BESLUITVORMING VERBREDING A27

De bak in Amelisweerd

COMMISSIE-SCHOOF

Besluitvorming verbreding A27

Afbeelding 1. Relatieve veiligheid van rijstrookbreedte ten opzichte van een breedte van 3,50 m

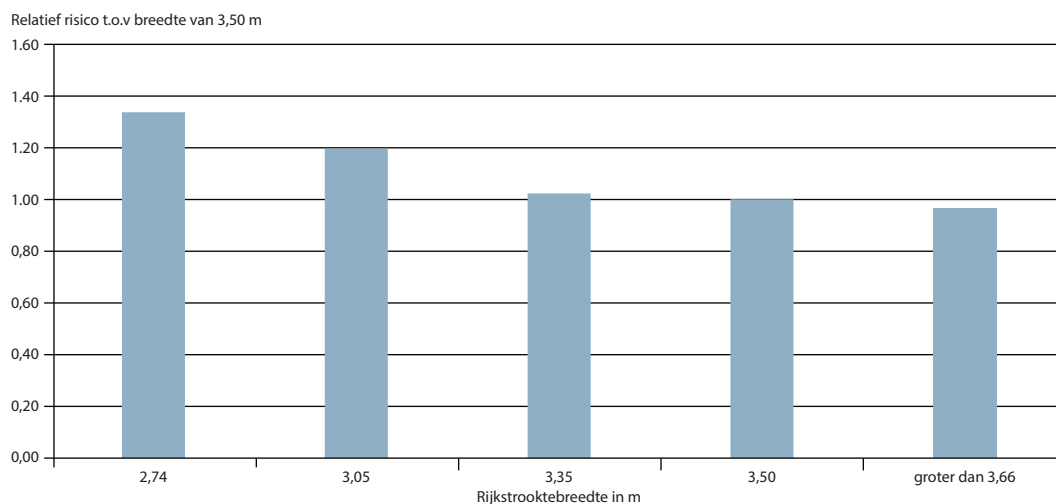
Vraag 1

Betekent dit dat onderstaande rijstrookbreedtes een absolute ondergrens zijn?

De vraag betreft de rijstrookbreedtes in een versoberd dwarsprofiel, zoals vermeld in de NOA (Rijkswaterstaat, 2007; p. 4-7). De gegeven rijstrookbreedtes zijn bedoeld als ondergrenzen voor de wegontwerper. De rijstrookbreedte heeft invloed op de verkeersveiligheid. In de Amerikaanse Highway Safety Manual (AASHTO, 2010) is deze invloed kwantitatief weergegeven volgens Afbeelding 1. De relatieve veiligheid van een rijstrook is hierin weergegeven ten opzichte van de standaardbreedte van 3,50 m. De gegevens betreffen overigens zogeheten multilane highways, dat zijn geen autosnelwegen maar belangrijke hoofd-wegen buiten de bebouwde kom.

Afbeelding 2. Beschikbare weeflengte en relatieve onveiligheid

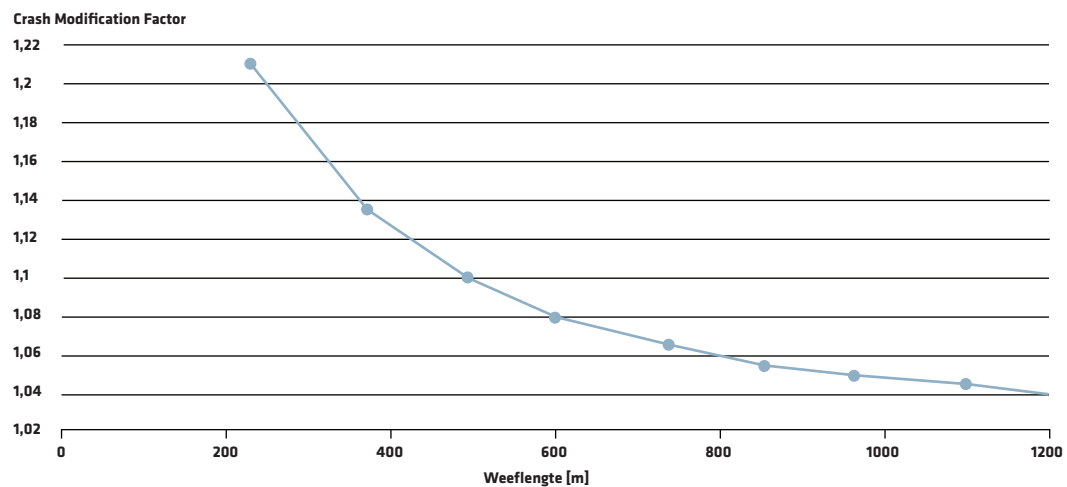
Vraag 12

Voldoet het lengteprofiel wel aan de minimale waarden van de NOA (m.a.w. zit het er niet onder)?

De lengte van het beschikbare weefvak is 420 m. Dat is korter dan de ongeveer 700 m die volgens de NOA is vereist (zie overigens eerdere opmerkingen over de NOA). De relatieve onveiligheid van een kortere weeflengte is af te leiden uit gegevens in de Highway Safety Manual; zie Afbeelding 2. De relatieve onveiligheid is ongeveer een factor 1,2 bij erg korte weefvakken.
